LINEA AV/AC TORINO – VENEZIA Tratta VERONA – PADOVA

IV07 - CAVALCAFERROVIA AL km 27+676.51

RELAZIONE CONFRONTO PD/PE

Figura 1: Inclusioni rigide

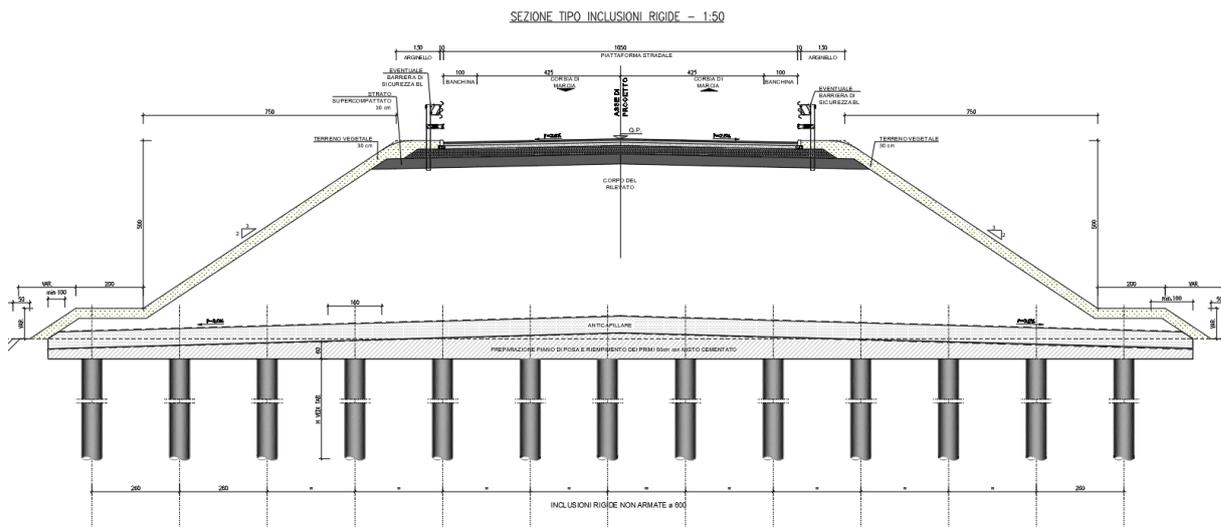
Per garantire i requisiti prestazionali dei rilevati stradali sono state previste in prossimità della Spalla A e della Spalla B delle inclusioni rigide non armate.

Le inclusioni saranno costituite da elementi colonnari $\Phi 600$ in calcestruzzo C25/30, avranno una lunghezza generalmente di 2-6 m ed un interasse di 2.6 m nelle direzioni trasversale e longitudinale alla strada.

Gli interventi saranno realizzati nei rilevati di approccio delle due spalle. Per la spalla A con un'estensione di 70m, per la spalla B con un'estensione di 60m.

2.2.1 Franco altimetrico

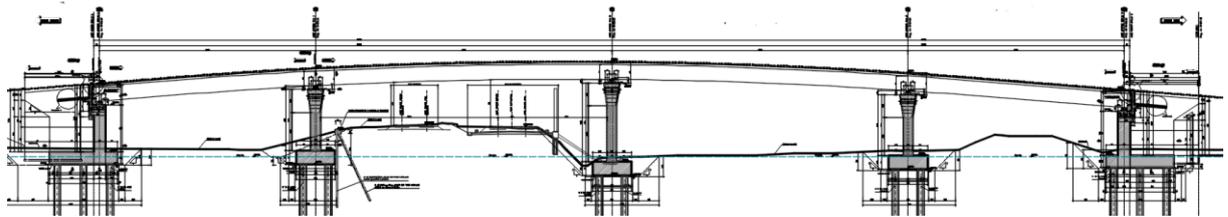
In accordo con quanto evidenziato nel p.to D.4 dell'istruttoria IN0D-RV-0000000565, il franco altimetrico garantito sulla linea ferroviaria è stato ridotto rispetto al PD da un valore di 7.30 m ad uno di 6.97 m, garantendo così il minimo di 6.90 m.

2.2.2 Interfaccia dell'IV07 con il piazzale della Stazione di Lonigo

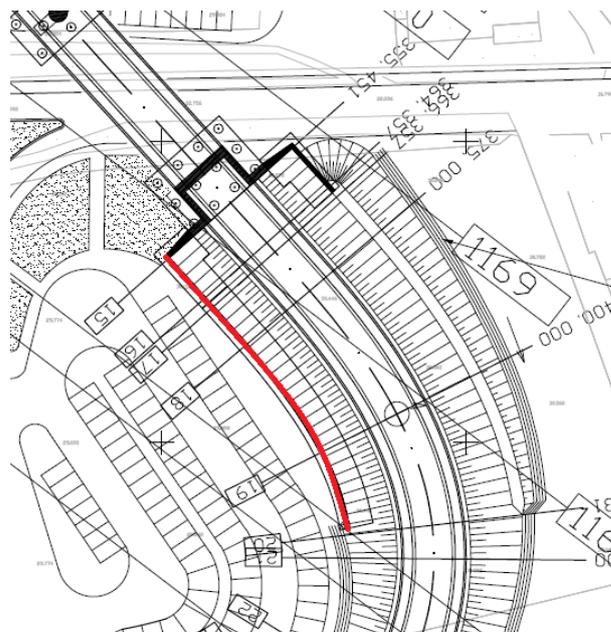
Nel PD non è stata considerata l'interfaccia fra il piazzale di stazione situato all'interno della curva della rampa sud dell'asse principale e la viabilità stessa dell'IV07. L'approfondimento di questo aspetto ha comportato un adattamento della soluzione progettuale delle viabilità che si interfacciano con il piazzale stesso, fra cui quella del cavalcaferrovia (IV07C), la Rotatoria Lonigo (IV07D) e la Viabilità Est della Rotatoria Lonigo (IV07E).

In particolare, considerato che la quota effettiva del piazzale è di circa 3 m sopra il piano campagna, la minore differenza di quota relativa fra quest'ultimo e la Rampa Sud del cavalcaferrovia non ha reso più necessario il muro di sottoscarpa previsto nel PD.

Figura 3: Sezione trasversale PE

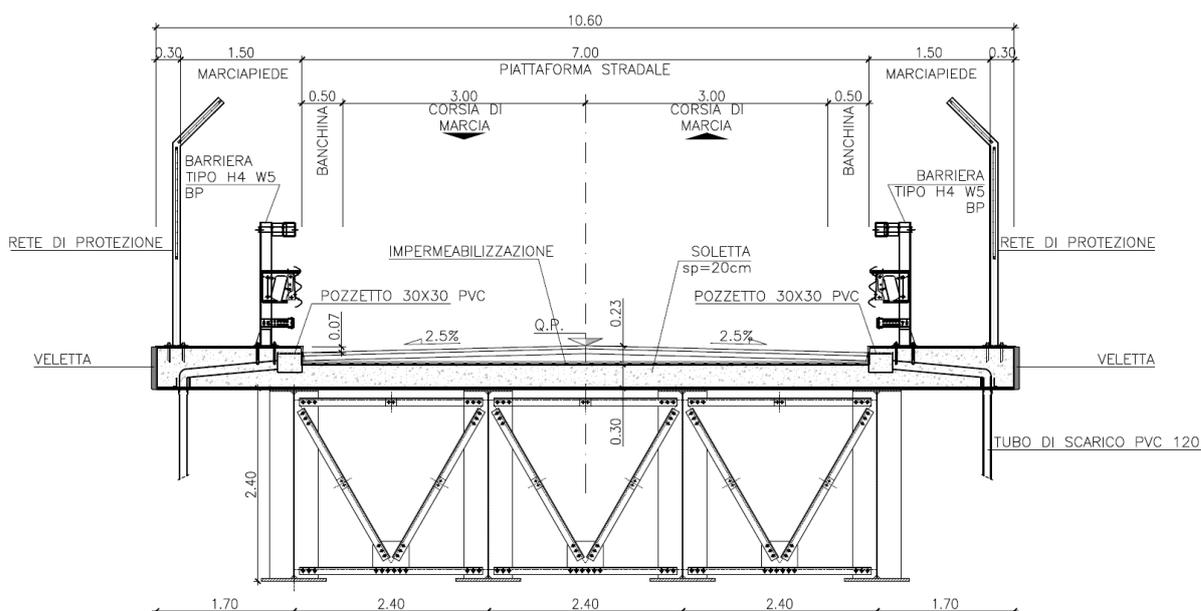
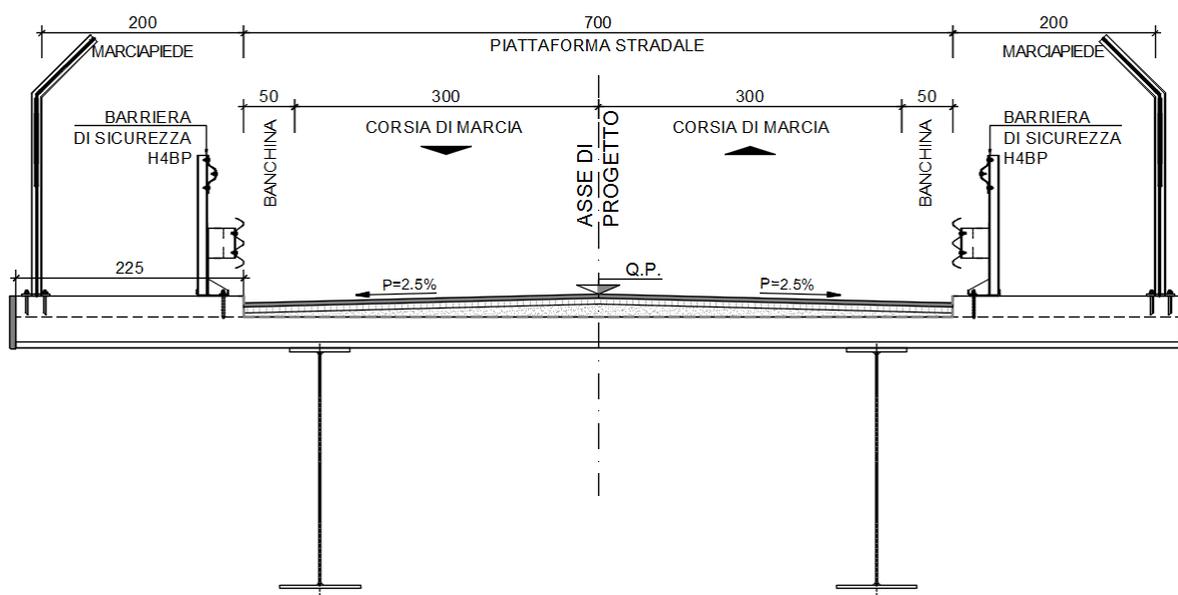
Nel PD, lungo l'opera di scavalco della Linea AV, era prevista l'installazione di barriere di sicurezza Bordo Ponte classe H4 W5 (WN≤1.7 m). Tale scelta, tuttavia, non risultava compatibile né con lo spazio di 1.50 m disponibile a tergo delle barriere sull'impalcato, né con la presenza delle reti antigetto.

In accordo con il p.to D.17 dell'istruttoria INOD-RV-0000000565, nel Progetto Esecutivo le barriere sono state modificate e previste pari a delle Bordo Ponte classe H4 W3 ($WN \leq 1.0$ m); l'impalcato è stato inoltre allargato di 90 cm portando la larghezza sull'opera da 10.60 m a 11.50 m.

2.2.2 Strato di supercompattato

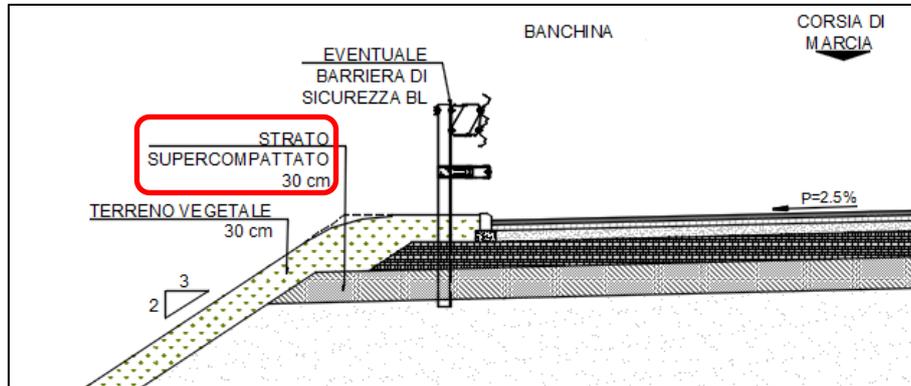
In accordo con il p.to C.12 dell'istruttoria INOD-RV-0000000565, la superficie costituente il piano di posa della sovrastruttura stradale in rilevato è stata realizzata mediante la formazione di uno strato fortemente compattato di spessore pari a 30 cm.

Figura 5: Carpenteria pila PE

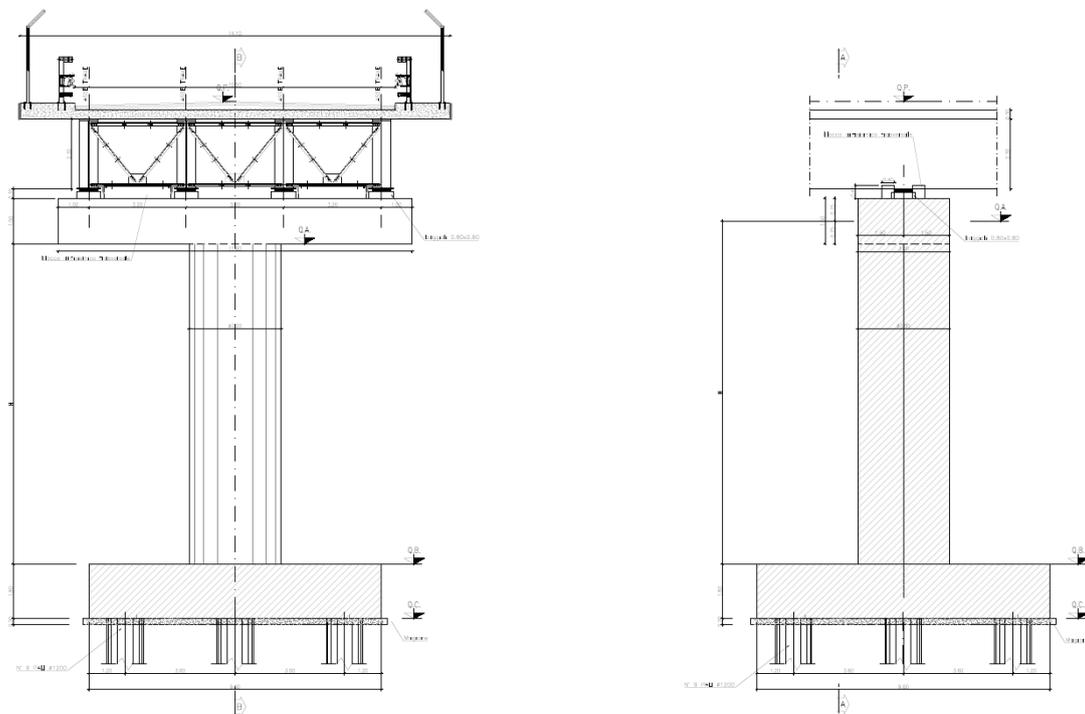
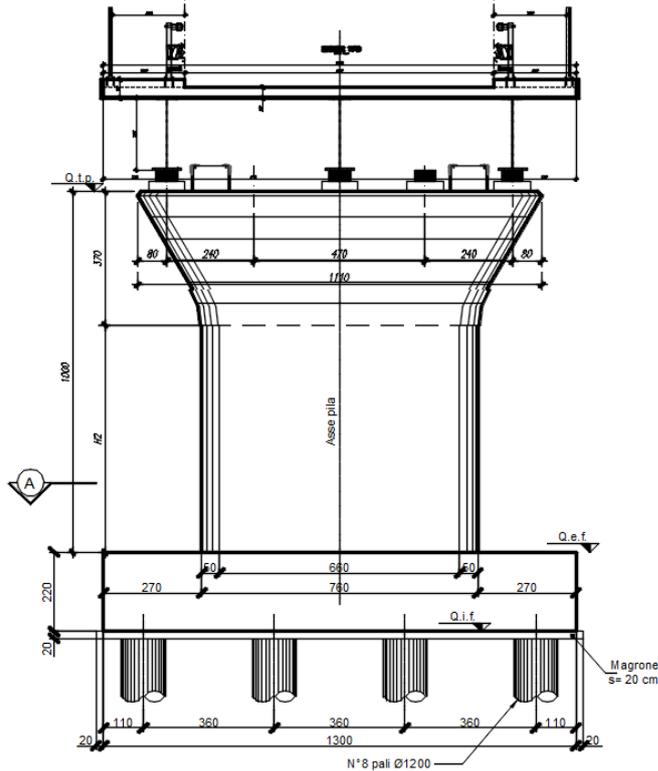
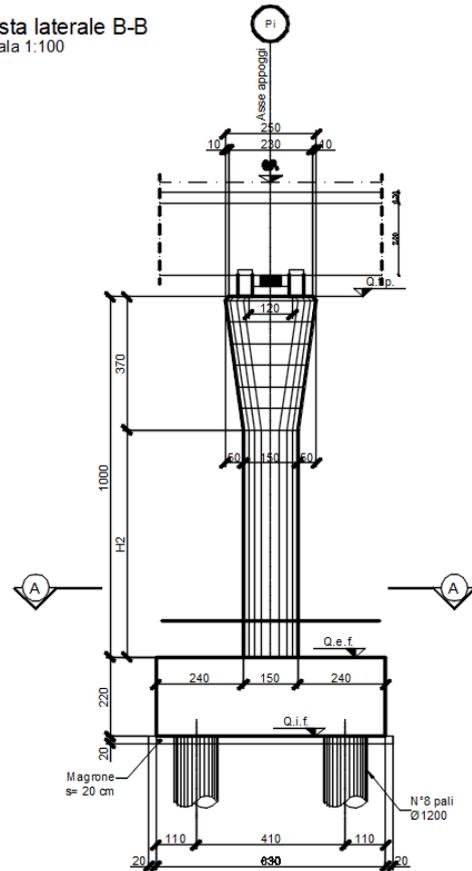
Le sottostrutture presenti nel PD presentavano un fusto circolare di diametro 3.00m ed un pulvino in sommità di dimensioni 11.6x3.0x1.5m.

La soluzione presente nel PD costringe, all'atto dell'esecuzione della carpenteria, di interrompere il getto delle pile e prevedere la cassetta del pulvino in testa.

La soluzione proposta nel PE semplifica le lavorazioni in cantiere realizzando tutte le pile del lotto in oggetto con un fusto costante, di altezza variabile in funzione dell'altezza della pila ed un ingrosso in sommità costante per tutte le pile.

Figura 6: Sezione impalcato PE

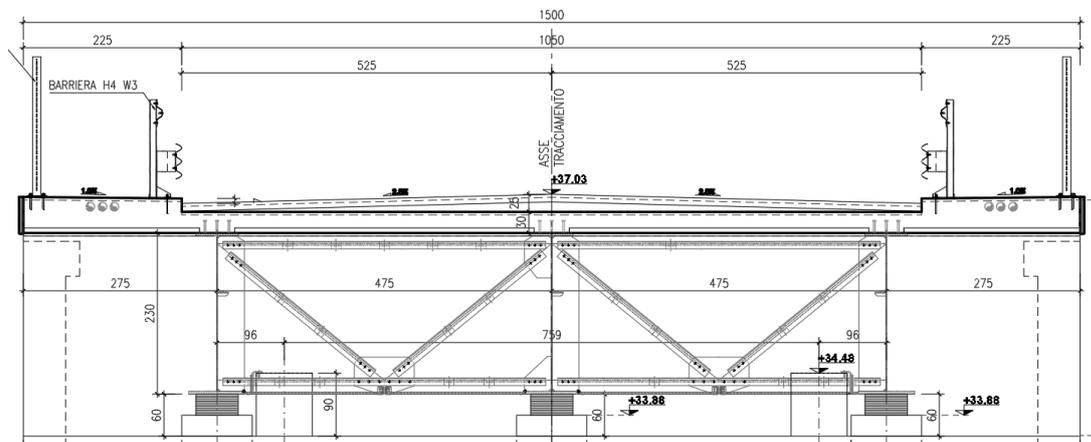
La sezione in carpenteria metallica è stata ottimizzata migliorata in funzione della larghezza della pavimentazione stradale superiore.

Nel caso in esame la soluzione del PD a 4 travi non trova giustificazioni statiche per una larghezza di impalcato di 11.5m.
